泊発電所 3 号炉
設置許可基準規則への適合状況について
第 6 条

外部からの衝撃による損傷の防止（その他外部事象）
（審査会合における指摘事項回答）

令和 5 年 4 月 13 日
北海道電力株式会社

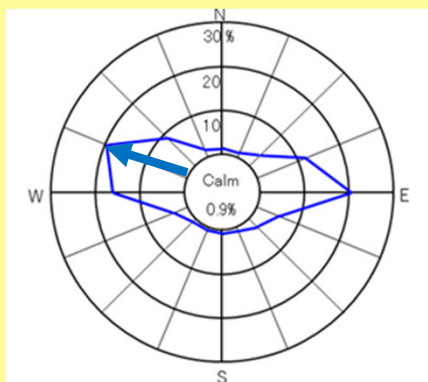
寿都特別地域気象観測所の移転前の記録については、地形的な要因により局地的な強風の影響を受けやすい場所に設置されていた時の記録であることから、設計基準の設定に当たっては、現在の観測所での記録を採用するとしている。そのため、移転前の記録を除くことの妥当性について説明すること。妥当性の説明に当たっては、近隣の観測所での観測記録と泊発電所での観測記録との風向等の類似性も考慮して説明すること。

- 移転前の寿都特別地域気象観測所は地形的要因による局地的強風（寿都だし）の影響を受けやすい沿岸部に位置していたこともあり、移転前の寿都特別地域気象観測所における最大風速（49.8m/s）と移転後の最大風速（20.3m/s）を比較すると、移転前の最大風速は突出して大きい。
- 一方、移転前の寿都特別地域気象観測所における風向と泊発電所の風向を比較すると、類似の傾向は見られない。
 - 寿都特別地域気象観測所は南南東の強風が多いのに対して、泊発電所は西寄りの風がほとんどである。

順位	1	2	3
寿都（移転前）	風向・風速	49.8 （南南東）	42.0（南南東）	40.5（北）
寿都（移転後）	風向・風速	20.3 （北）	20.2（南南東）	19.4（北）
泊発電所（C点）	風向・風速	31.7 （西）	29.9（西）	29.5（西北西）

- 以上のことから、泊発電所における設計基準風速の設定に当たって、移転前の寿都特別地域気象観測所の記録は参照に適さず、これを除くことは妥当と判断した。
